Ökologischer Hochwasserschutz im Einzugsgebiet der Oder mit Schwerpunkt auf die Modellregion Unteres Odertal

Abschlussbericht

DBU-AZ: 33605/01

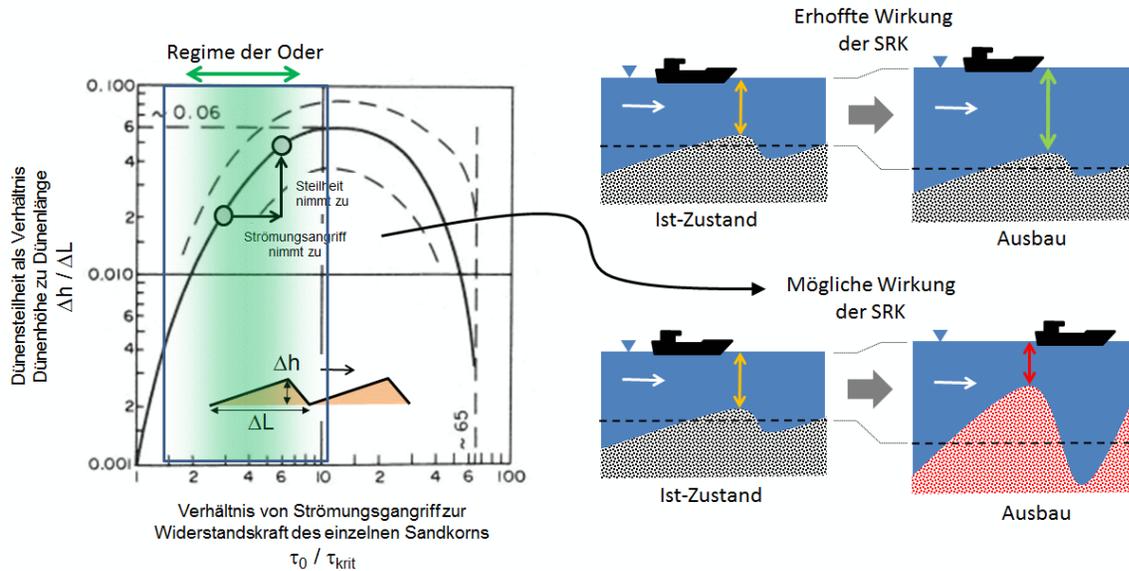
Nach der zwischen den deutschen und polnischen Wasserstraßenverwaltungen abgestimmten These für die Stromregelungskonzeption ist eine Mindestwassertiefe in der Oder notwendig, damit der Einsatz der Eisbrecherflotte gewährleistet werden kann. Die schiffbauliche Konstruktion der Eisbrecher gibt in der Stromregelungskonzeption somit das flussbauliche Ausbauziel der Oder vor. Jedoch gibt es Phasen im Winter mit Niedrigwasser, in denen trotz Maßnahmen der Stromregelungskonzeption eine mittlere Wassertiefe von 1,80 m nicht gesichert werden kann.

Auch berechnet das Modell der Bundesanstalt für Wasserbau (BAW) nur die zeitlich und räumlich gemittelte Sohlenlage und kann keine Dünen oder Dünenhöhen berücksichtigen. Für Eisbrechereinsätze sind jedoch besonders die Dünenhöhen relevant, nicht die mittlere Sohlenlage. Die Maßnahmen der Stromregelungskonzeption führen abschnittsweise zu einer Erhöhung des Strömungsangriffes und durch Erosion zu einer Erhöhung der mittleren Wassertiefe. Dabei kann gleichzeitig aber auch die Dünenhöhe zunehmen, was in der Stromregelungskonzeption jedoch nicht berücksichtigt wird. Damit würde die Wirkung der Maßnahmen der Stromregelungskonzeption für die Schifffahrt wieder zunichtegemacht.

Veranschaulichung des Zusammenhangs zwischen Dünenhöhe und Sohlenschubspannung bei zweidimensionalen Dünen und mögliche Auswirkungen auf die Oder nach Umsetzung der SRK.

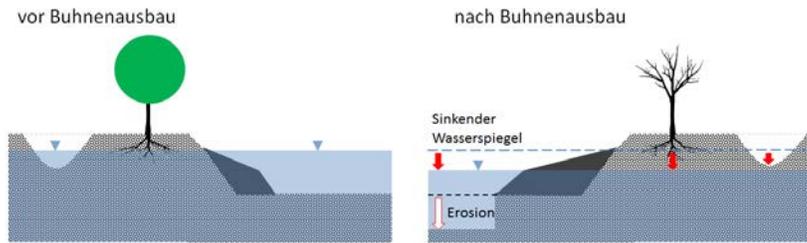
Grundsätzlich bestehen bei der Modellierung so viele Unsicherheiten, dass Zweifel daran bestehen, dass das Modellkonzept und die Datengrundlagen der BAW-Untersuchungen für eine belastbare Nachweisführung im Dezimeterbereich und für 40 Jahre Prognosezeitraum ausreichen.

Einfluss des Buhnenausbaus auf Sohlenerosion, Wasserstände im Fluss und im Grundwasser

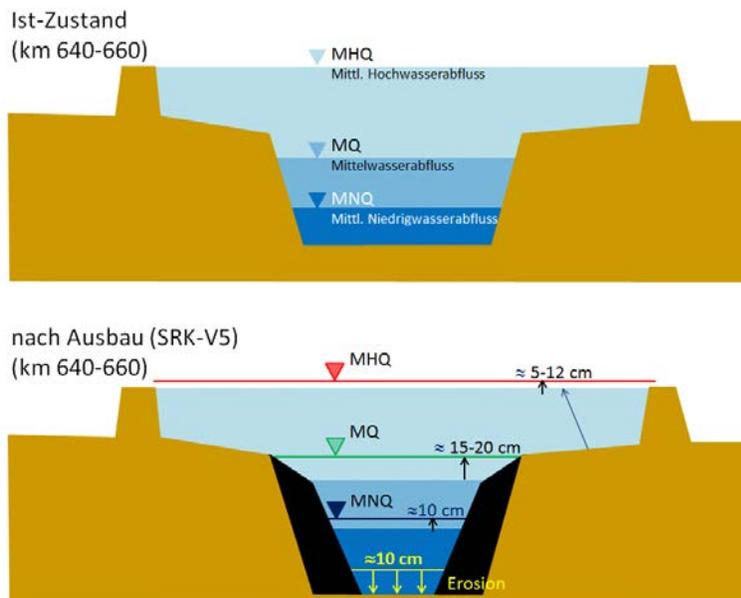
Die Erfahrungen an anderen großen Flüssen bestätigen zudem, dass der Wasserspiegel sich nach dem Bühnenausbau längerfristig immer wieder an die erodierte Sohlenlage angepasst hat, sodass es auch aus diesem Grunde zu keinem Zugewinn an Wassertiefe kam. Das Absinken der Mittel- und vor allem der Niederwasserspiegel, und in weiterer Folge auch das Absinken des Grundwasserspiegels, wirkt besonders schlecht auf die begleitenden Auenlebensräume.

Befürchtete langfristige Wirkung: Absinken des Wasserspiegels besonders bei Niedrigwasser

Mittelfristige Wirkung nach 40 Jahren laut Stromregelungskonzeption: Ansteigen des Wasserspiegels auch bei Hochwasser – 12 cm am „Krummen Ort“ bei Hohenwutzen (km 661)

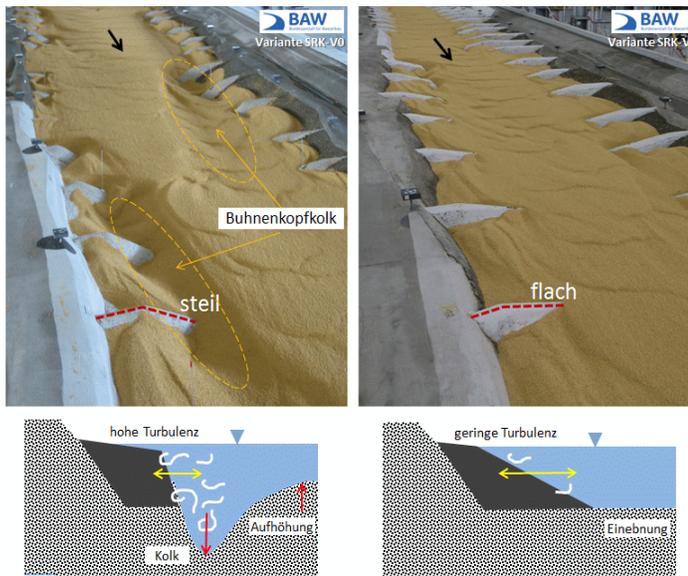
Hinzu kommt, dass die in der Stromregelungskonzeption gewählte Optimalvariante des Buhnenausbaus ausgerechnet bei Fluss-km 661 – einer Gefahrenstelle bei Hohenwutzen aufgrund der scharfen Flusskrümmung („Krummer Ort“), bei der 1997 ein Deichbruch und eine Überschwemmung des Oderbruchs nur knapp verhindert werden konnte – bei Hochwasser eine Erhöhung des Wasserstandes von 12 cm bewirkt.
